エルフ前輪独立懸架式ラック&ピニオン式ステアリングユニット装着車

「ステアリングシャフト脱着手順」についてのお知らせ

エルフ前輪独立懸架式ラック&ピニオン式ステアリングユニット装着車にて、ステアリングシャフトを脱着する際の修理手順及び注意事項を見直しましたのでお知らせ致します。規定の手順を守らず作業を行った場合、舵取り操作ができなくなる恐れがありますので、ステアリングシャフトの脱着時には本技報を参照の上、確実に作業を行うようお願い致します。

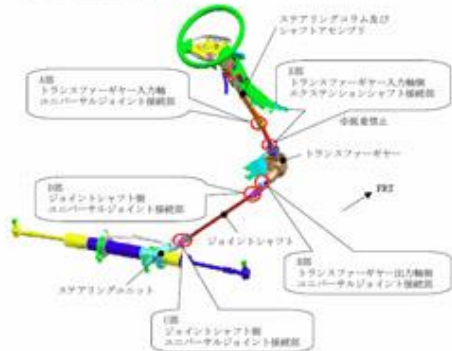
エルフ前輪独立懸架式ラック&ピニオン式ステアリングユニット装着車にて、ステアリングシャフトを脱着する際の修理手順及び注意事項を見直しましたのでお知らせ致します。
